改善箇所説明図

不具合の内容

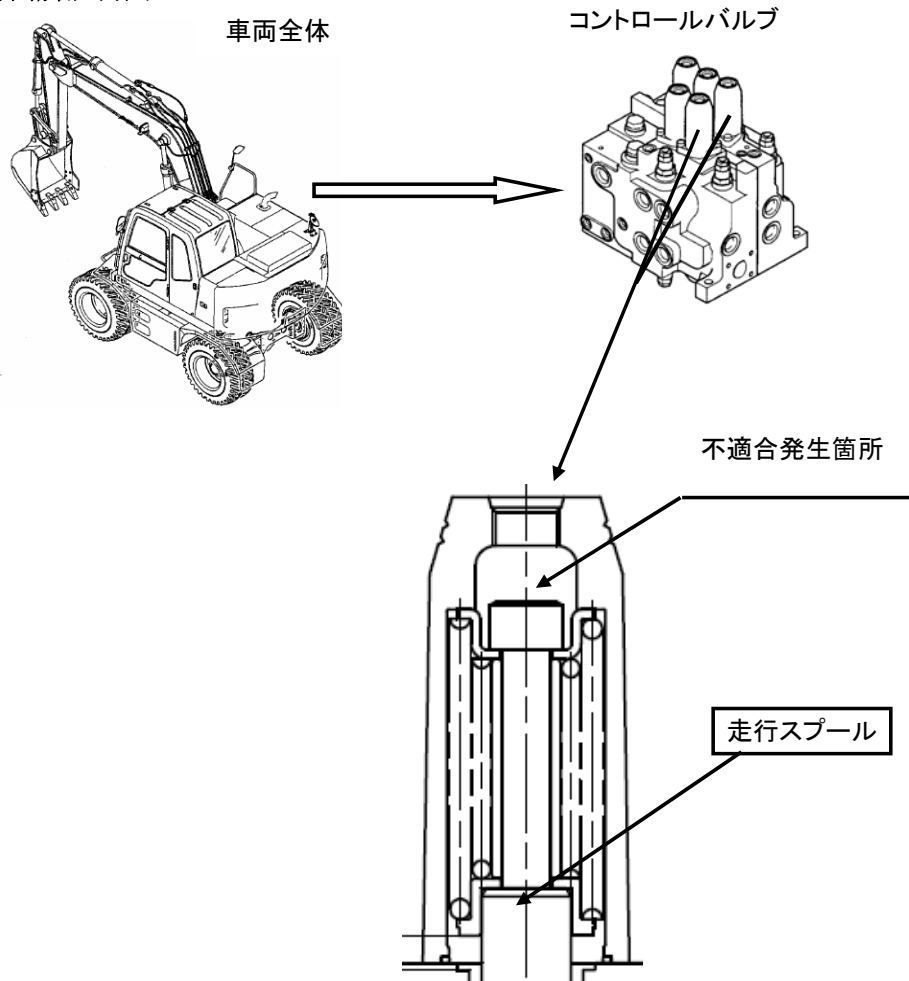
変速装置のコントロールバルブの走行用スプールのスペーサボルトに誤品を組み付けたため、当該スプールのストロークが不適切なものがある。そのため、シフトレバーが中立位置にある時、当該バルブの前進用ポートに圧油が流入し、最悪の場合、ブレーキペダルを外した際にゆるやかに前進するおそれがある。

全車両、走行用スプールのストロークを確認し、不適切な場合は当該スプールを正規品と交換する。

枠で囲んだ部品は交換する部品を示します。

識別: 点検したコントロールバルブに白ペイントでマーキングする。
